14Н.00.027

14Н.00.027				
штулка		лит	масса	масштаб
A		0,75	1:1	
		лист	листов	
Бр. 0545655-5		ГОСТ 613-79

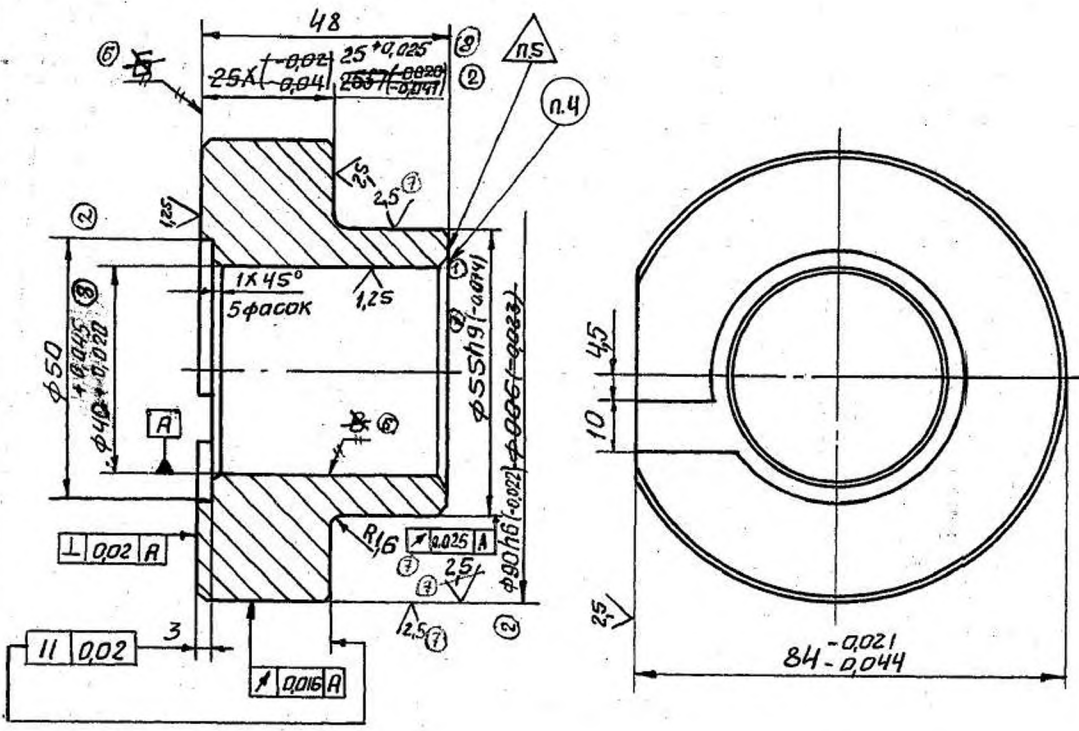
- ТУ 24.06.12.401-89
1. Требования к отливке - по ТУ 24.6.12.402-72.
  2. Неуказанные предельные отклонения размеров: отверстий - по  $H_{14}$ , валов - по  $h_{14}$ , остальных по эмт.  $\pm \frac{IT_{14}}{2}$ .
  3. ~~Допускаются чистые раковины по размерам и количеству регламентированные ТУ 24.6.12.402-72, расположенные не ближе 1 мм от кромок, кроме поверхностей Б и В.~~
  4. Маркировать Б05, высота шрифта 3 мм.
  5. Клеймить окончательную приемку.
